2025 範囲指定答練 第3回 解答・解説冊子
訂正のお知らせ

2025 範囲指定答練 第3回 解答・解説冊子 (CU25263)

家屋番号	3番	建物図面
建物の所在	D市F町三丁目3番地

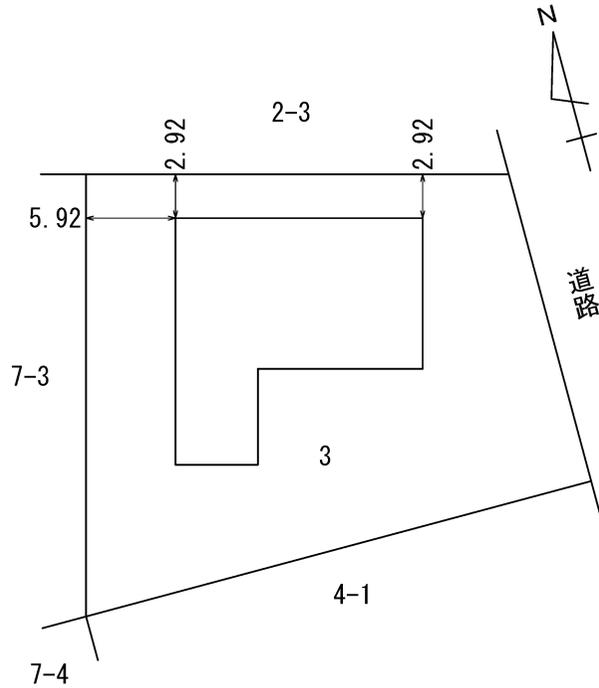
訂正箇所 及び内容	59 頁及び 60 頁 第4 欄 解答 建物図面 北側筆界線からの建物の位置 北側筆界線から (建物の外壁面まで) 2.92m の位置に建物を図示しなければ ならないが、北側筆界線から (建物の外壁面まで) 3.92m の位置に図示 されている。
訂正方法	本ご案内の次頁以下 と差替えて頂きますようお願い申し上げます。

※ 建物の形状を先に描いた場合の解答例
